ALPS処理水希釈放出設備及び関連施設の うち放水設備の仕様変更と工事進捗状況について

2023.5.12

1. 放水トンネルの要目表の記載の変更

施工方法確定を踏まえたトンネル仕様の追加

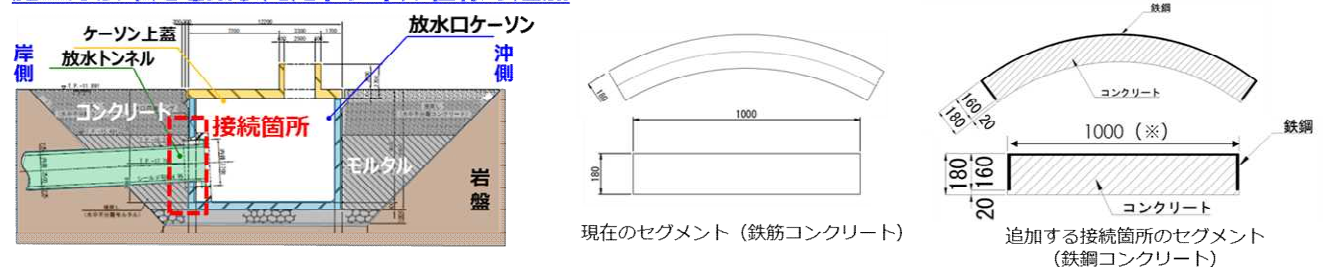
- 放水トンネルについて、実施計画Ⅱの主要仕様により以下の内容を反映した。
 - ✓ 放水口ケーソン設置および周囲の埋戻し工事が進捗し、放水口ケーソンの位置が固定されることで、放水トンネル延長が概ね確定したことから、実施計画のトンネル延長の記載に反映した。
 - トンネル距離が短くなり、水理計算としては裕度が増える側であるため機能・性能に影響はない。
 - ✓ 放水口ケーソンと放水トンネルの最終的な接続箇所の施工方法確定に伴い、トンネル軸方向距離の最終調整が必要となったことから、鉄鋼コンクリートを仕様を追加した。
 - 現在の鉄筋コンクリート製のセグメントと同等以上の強度を有する仕様とするため、機能・性能に影響はない。

変更前	変更後
<p>2.50 ALPS処理水希釈放出設備及び関連施設 (中略)</p> <p>2.50.2.2 放水設備の主要仕様 (中略)</p> <p>(2) 放水トンネル 基数 1式 主要寸法 <u>延長1,034m</u> 内径2,590mm 構造 鉄筋コンクリート造 (コンクリート：42N/mm², 鉄筋：SD345)</p> <p>(以下、省略)</p>	<p>2.50 ALPS処理水希釈放出設備及び関連施設 (中略)</p> <p>2.50.2.2 放水設備の主要仕様 (中略)</p> <p>(2) 放水トンネル 基数 1式 主要寸法 <u>延長1,031m</u> 内径2,590mm 構造 鉄筋コンクリート造 (コンクリート：42N/mm², 鉄筋：SD345) <u>鉄鋼コンクリート造</u> <u>(コンクリート：42N/mm², 鉄鋼：SM490A)</u></p> <p>(以下、省略)</p>

4. 施工状況 放水トンネル施工状況（掘進完了後 2023/4/26）

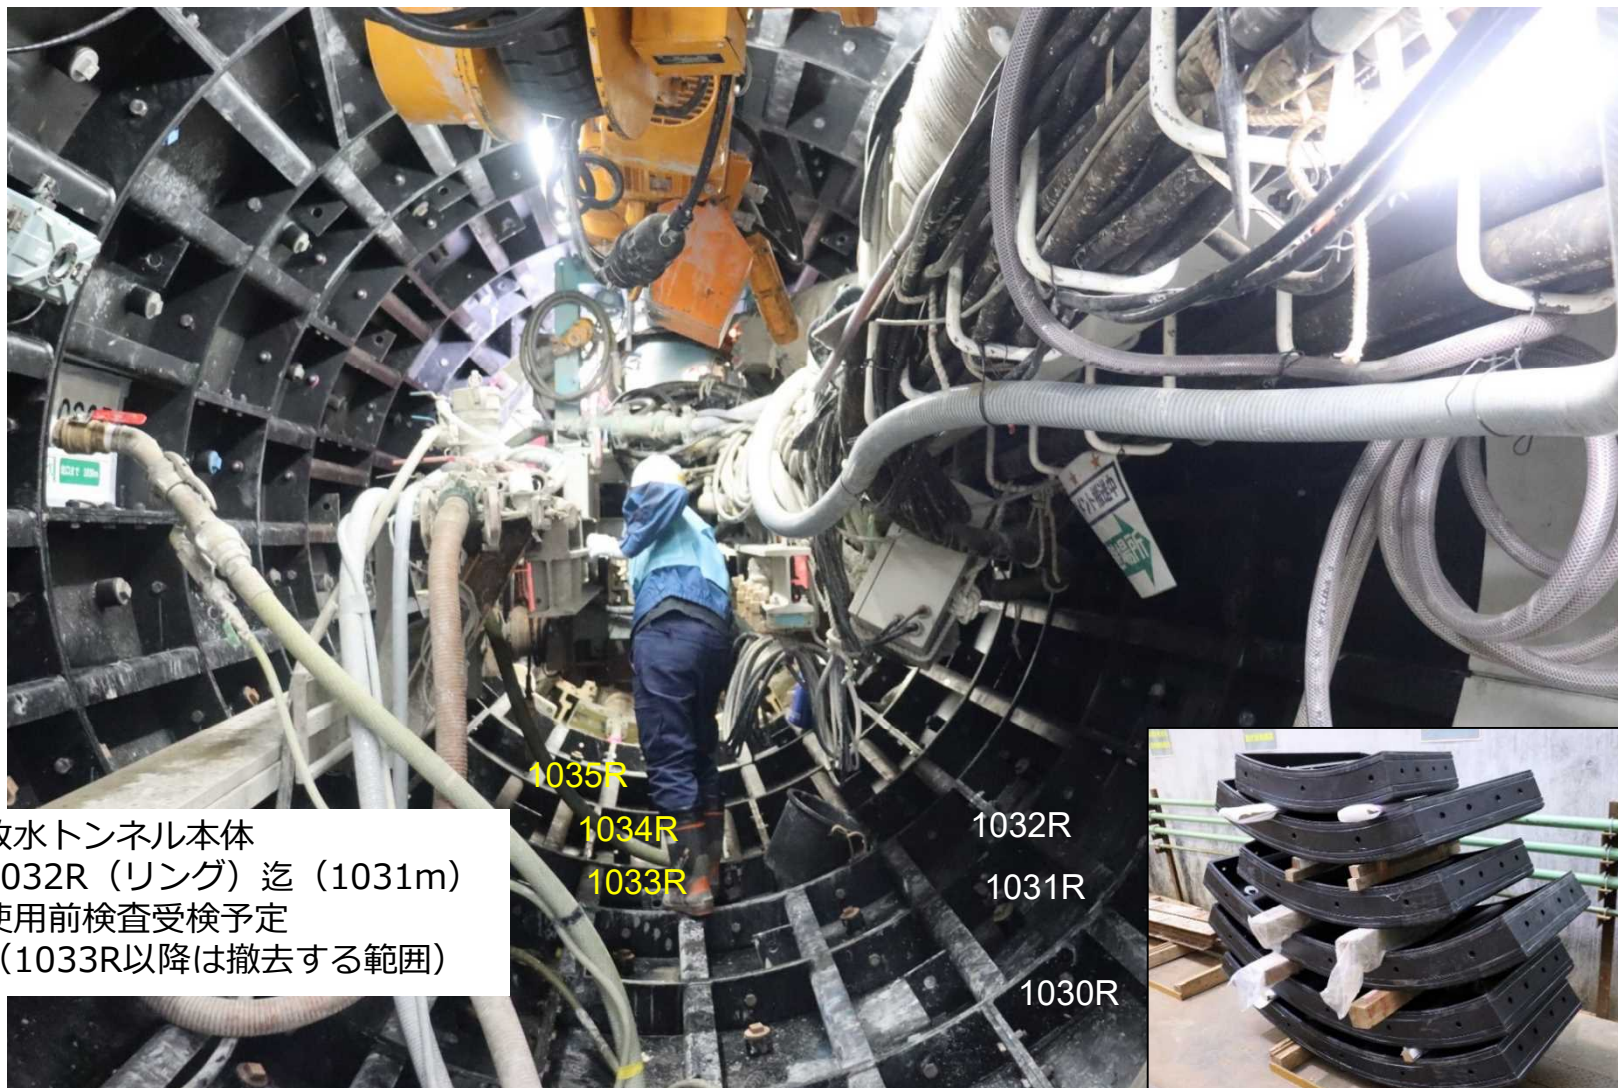
放水トンネル本体
1032R（リング）迄（1031m）
使用前検査受検予定
（1033R以降は撤去する範囲）
